Ontwerp Geldrop Schoolomgeving skandia

Resultaten extra buurtbijeenkomst 13 nov 2025

Resultaten extra bijeenkomst

923.10 Geldrop-Mierlo

Demarcatietekening

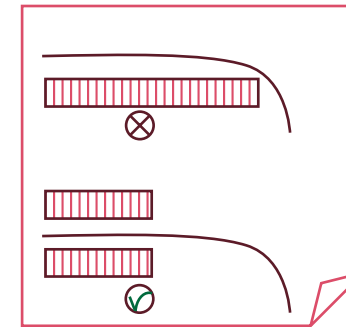
- Idee voor het natuurgebied: een uitkijktoren en een knuppelpaadje
- Fietsenstalling nabij voetbalveld is een grote stalling?? Kan niet gebruikt worden door de school omdat hij niet is afgesloten.

- Snelrijders op rode fietspad (richting Eindhoven) botsen met schoolkinderen die vertragen en afstappen
- Huidige parkeerplaatsen bij 2 scholen worden door max 25 auto's gebruikt!

- Parkeerplaatsen op plaats huidige Dommeldalschool → veiliger en minder verkeer in wijk
- Fietsbewegingen in kaart brengen. N. erfsweg 1 richting.
- Tijdelijk fietsparkeren voor ouders (halen-brengen)

- Komen er parkeerplaatsen waar je je auto kan opladen? (laadpalen)
- Parkeerplaats kwartslag draaien naar "evenwijdig" aan schoolterrein
- Behouden bomen rond school

- Graag natuurvriendelijke half-verharding op de parkeerplaatsen
- Graag wandelpad langs Dommel. Op fietspad hond uitlaten wordt steeds gevaarlijker. (Fatbikes en el. fietsen)

- Bouwweg volledig weg is toegezegd nadat de bouw werkzaamheden voor de school klaar zijn!!!
- Aanpassen fietspad als bouwweg wordt afgebroken. (opm. t.o. Beemdstraat 19)

TIJDLIJN SKANDIA SCHOOLOMGEVING

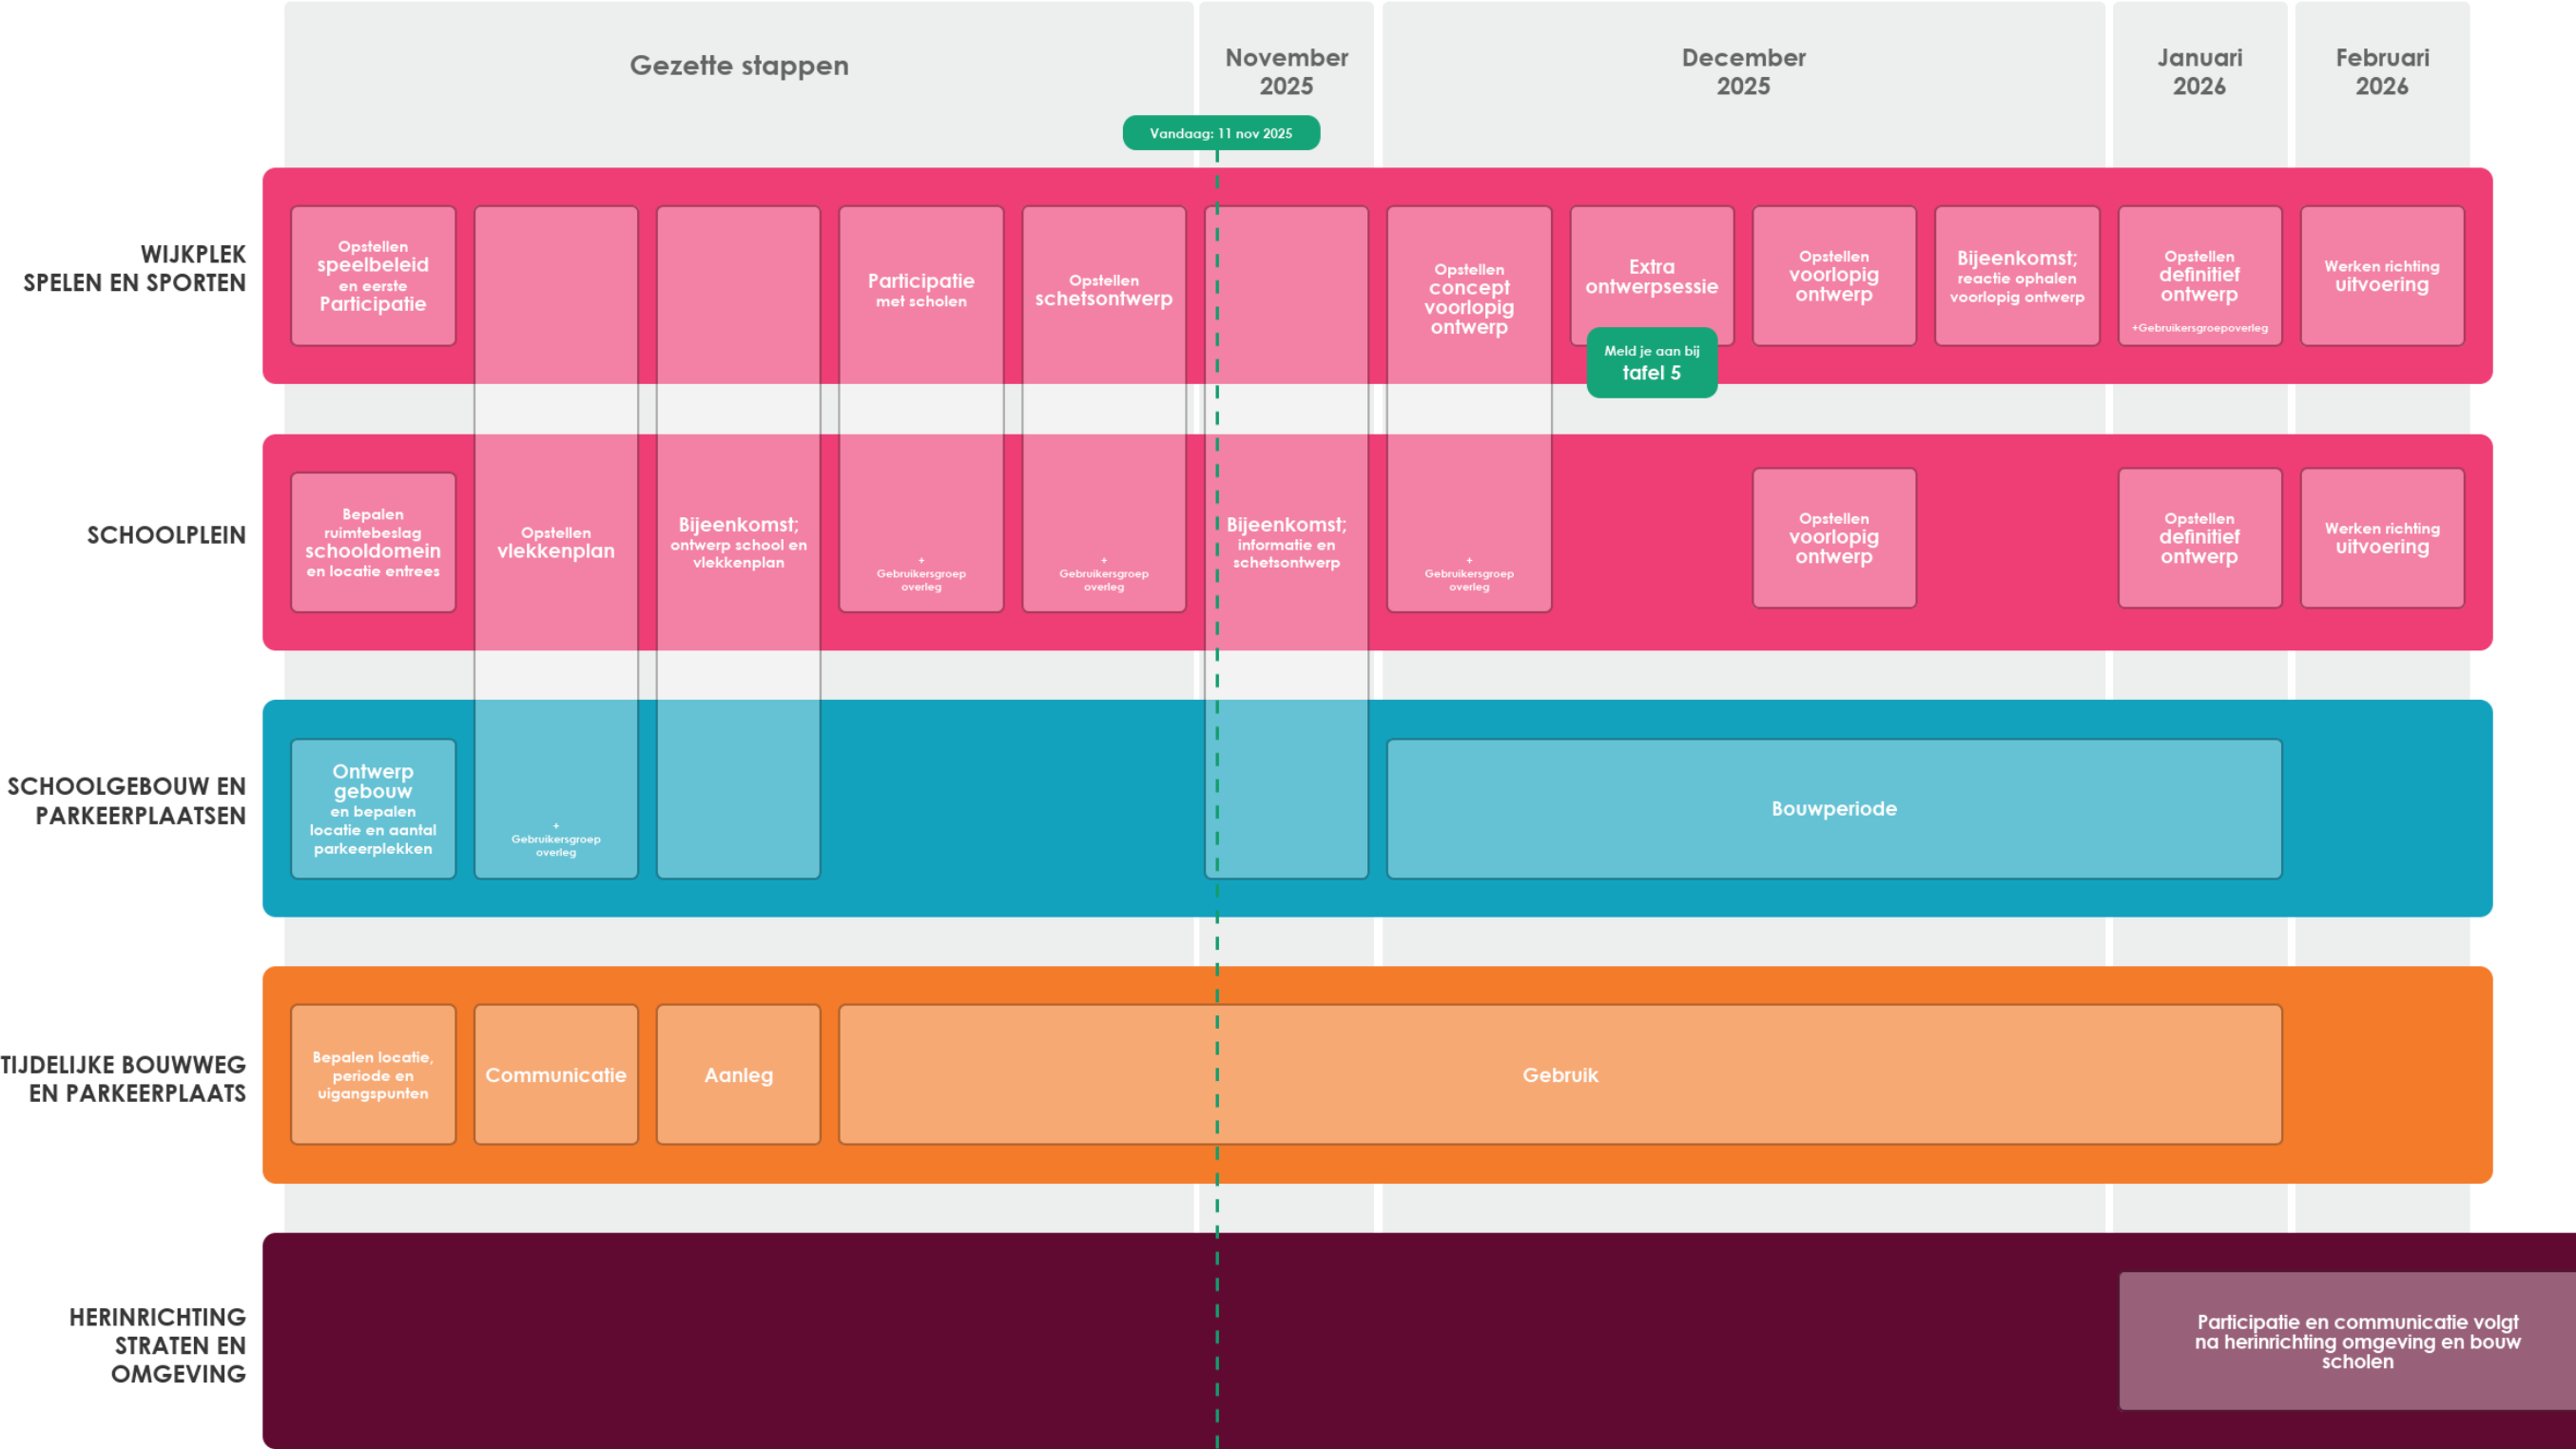
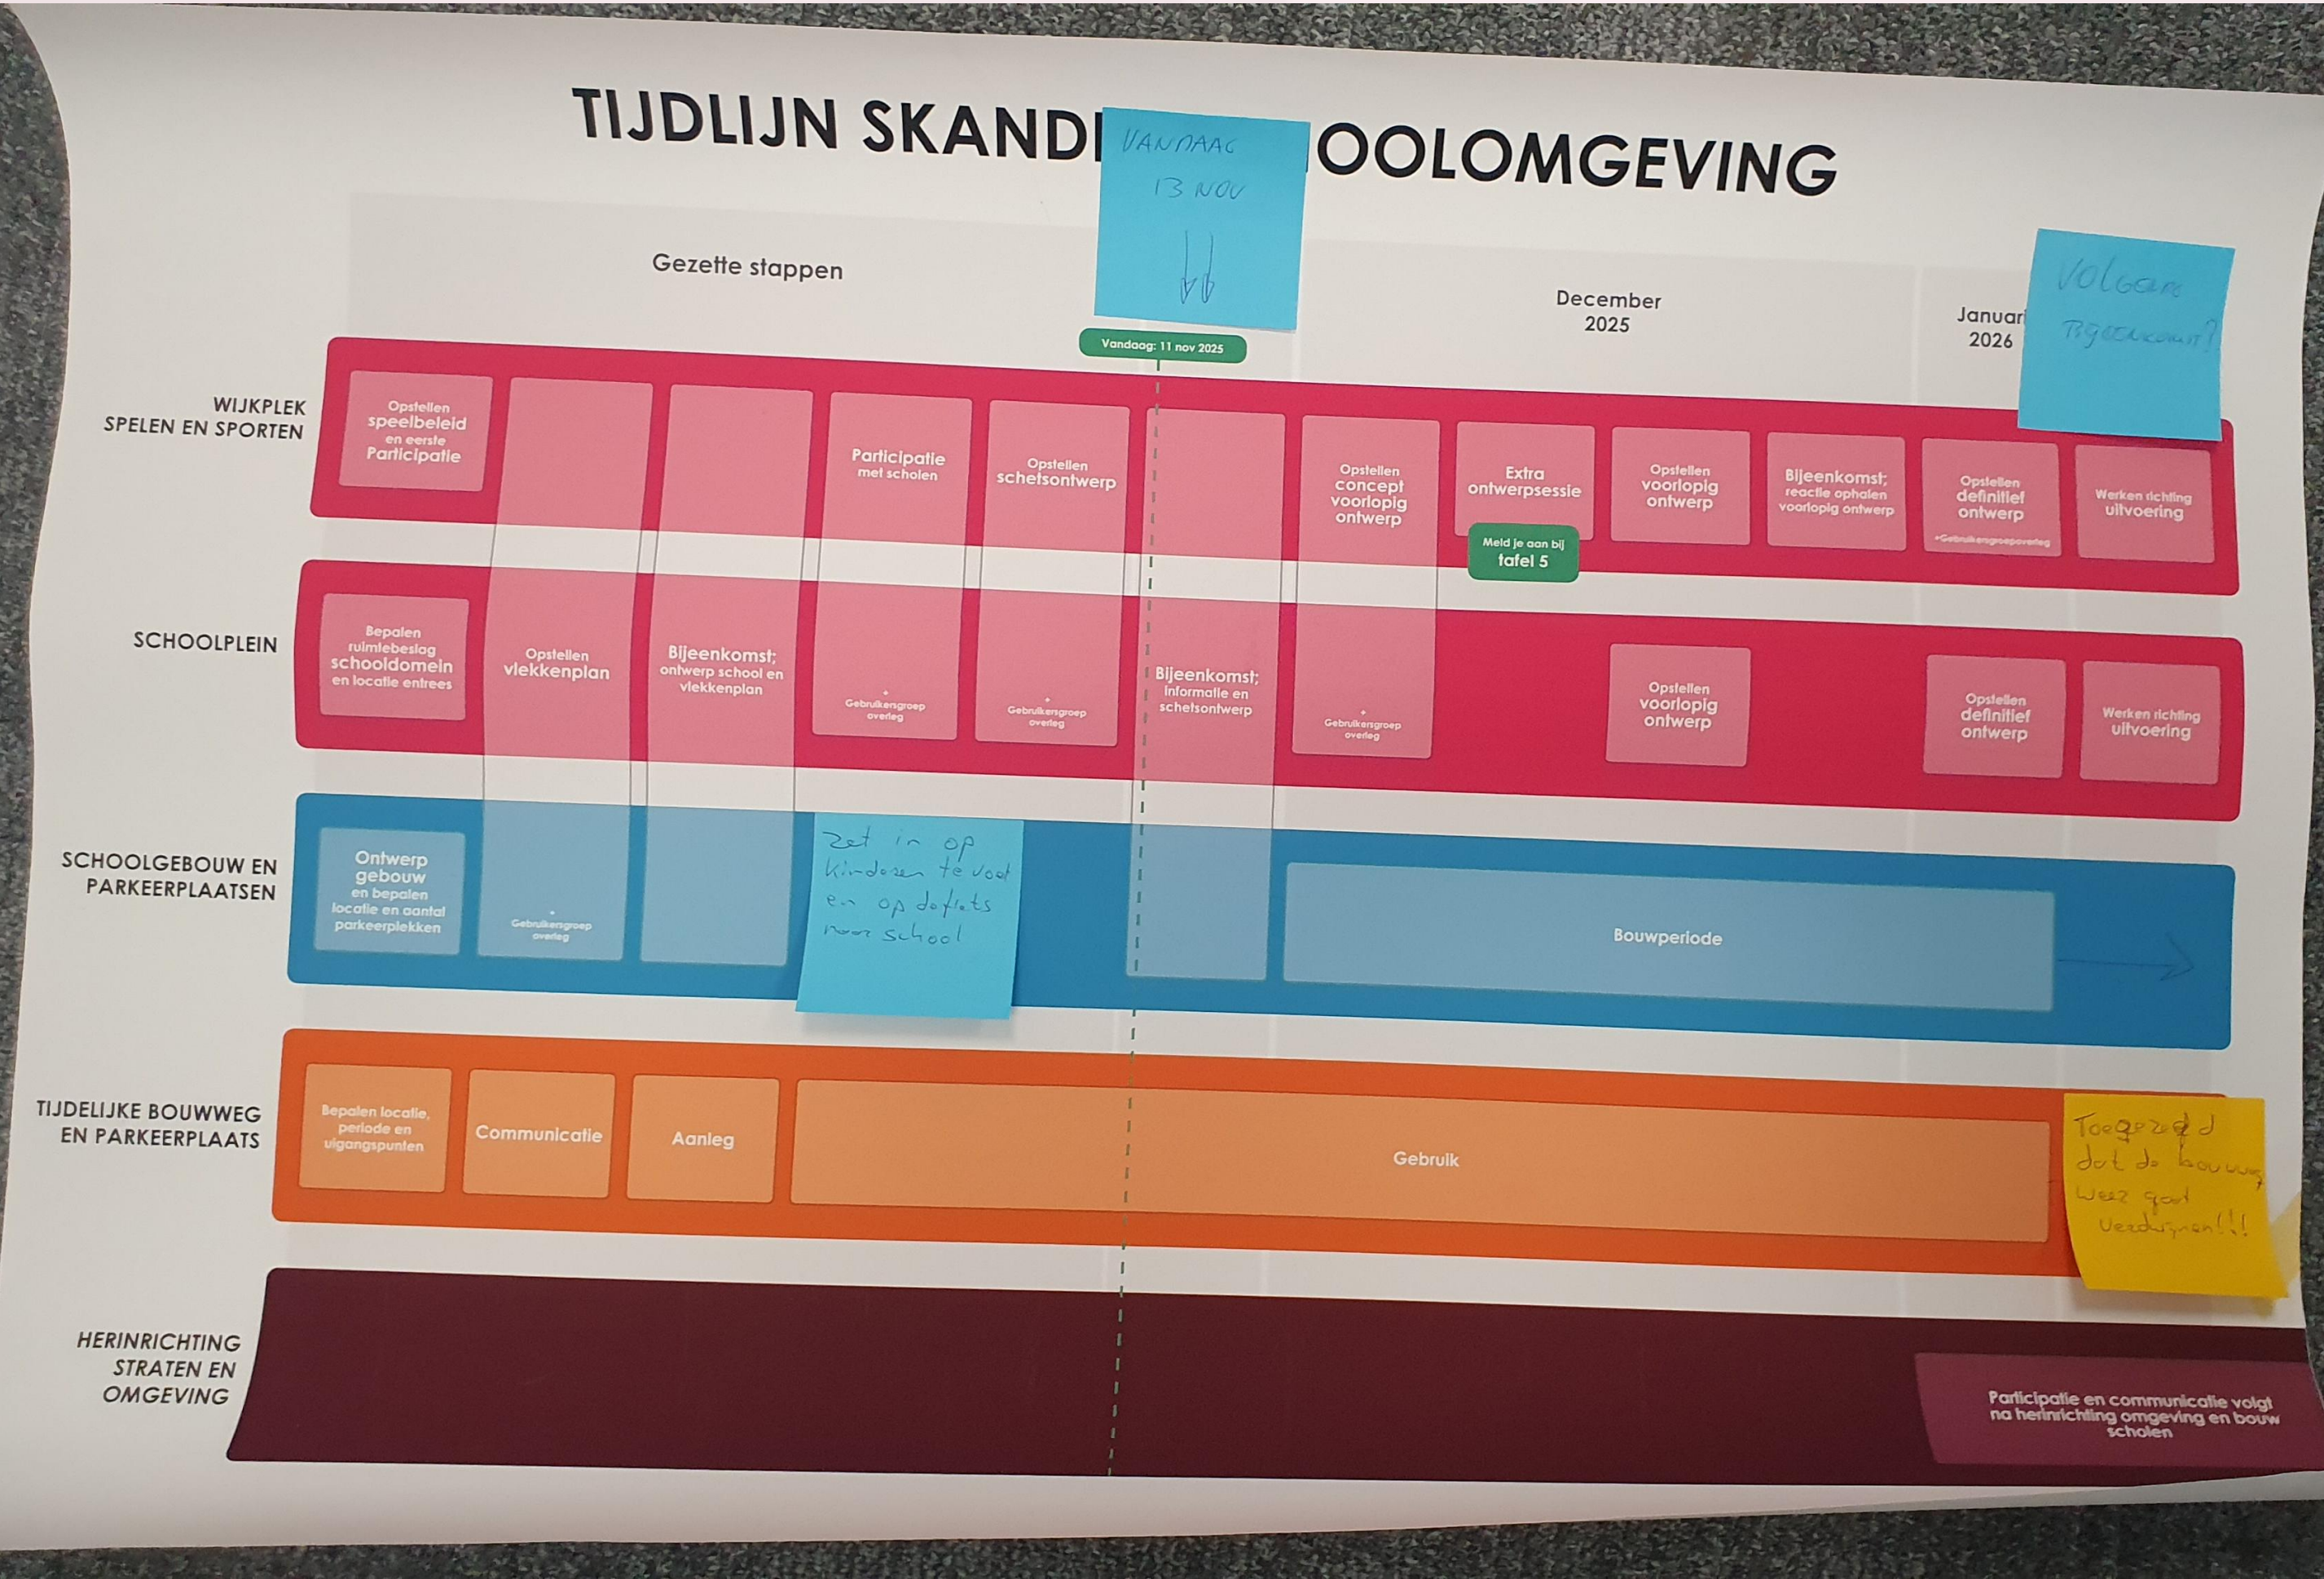
- Zet in op kinderen te voet en op de fiets naar school
- Toegezegd dat de bouwweg weet gaat verdwijnen!!!

Openbaar gebied

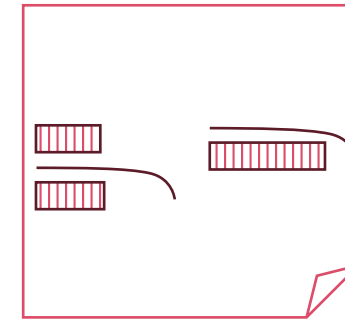
- Bij de aanleg rekening houden met waterretentie en afvoer
- Géén crossbaan. Teveel overlast van crossfatbikesmotor
- Waar laat ik mijn vlieger op?
- Wat fijn dat de basketbalplek weer terug is!

- Graag weer iets kleins voor skaters
- Rekening gehouden met evenementen zoals Hooipop, rommelmarkt
- Voetbalveld is veel te klein. Waar is de ruimte voor b.v. sportdag, Hooipop e.d.

- Hek erom om fietsen/scooters/fatbikes te weren
- Mooi groen en natuurlijk plan! Fijn dat er iets is gedaan met de feedback!
- Eén groot veld voor tent opzetten, hardlooptrack, yoga met veel mensen enz.

- Geen kabelbaan.
- Geen crossbaan maar voetbalveld
- Géén crossbaan, niet groen genoeg! Wordt hangplek.
- Voetbalveld i.p.v. crossbaan
- Hoe is toezicht 18+ in de avond geregeld?

- Speeltoestellen voor iedereen toegankelijk
- Crossbaan is in deze opzet erg prominent aanwezig. Andere plek? Crossbaan trekt veel mensen aan. Weg rust!!!

- Geen kabelbaan
- Veld terug naar originele staat zoals 5x is beloofd
- Geen crossbaan
- Crossbaan X
Tafel weg
Kabelbaan X
- Voetbalveldje graag
Yoga ruimte voor 65+ graag

- Er is in de wijk een groot hondenpoepprobleem. Het zou zonde zijn als dit prachtige gebied dadelijk niet gebruikt kan worden door de kinderen omdat het een mijnenveld is, zoals alles nu.

- Laat kinderen zelf verzinnen hoe ze spelen, daar worden ze slimmer van.
- Crossbaantje is geen goed idee. Trekt heel veel jeugd aan die zorgen voor overlast.

- Bruggetjes zijn die ook toegankelijk voor kinderen in rolstoelen
- Crossbaantje prima, maar alleen voor kleine kinderen. Fatbikes ontmoedigen:
 - smal paadje

- veel bochtjes
 - mini heuveltjes

- Huidige wadi/sloten wordt niet gebruikt als crossbaan! Wat wel mogelijk is.
- Niet alles faciliteren en aanleggen. Laat (meer) ruimte aan spontaan spel. Bladeren bij elkaar bladeren, takken verzamelen.

- Ecologie
- 60% van de leerlingen komen niet uit postcode gebied 5662. Pas daar niet het veld hier op aan.
- Geen verlichting op het veld ivm fauna (vossen, uilen ed)

- Geen verlichting, verstoord de fauna
- Misschien een zitje o.i.d. bij de crossbaan voor de ouders en grootouders.
- Geen crossbaan. Dit geeft enorm veel overlast en nodigt uit tot misbruik

- Geen verlichting in de avond/nacht om zo de hangjongeren te faciliteren
- Is er behoefte aan crossbaan? Ik zie nooit jeugd op crossfietsen.
- Fatbikeveldje niet gewenst. Jeugd 14-18 jaar heeft crossfietsjes?

- Vraag me af of de crossbaan de juiste jeugd aantrekt. Hoe hou je hem schoon en wordt het geen hangplek? Alternatief, voetbalveldje Hockeyschool
- Geen uitlaatgebied maar speelweide voor honden zodat troep opgeruimd wordt.
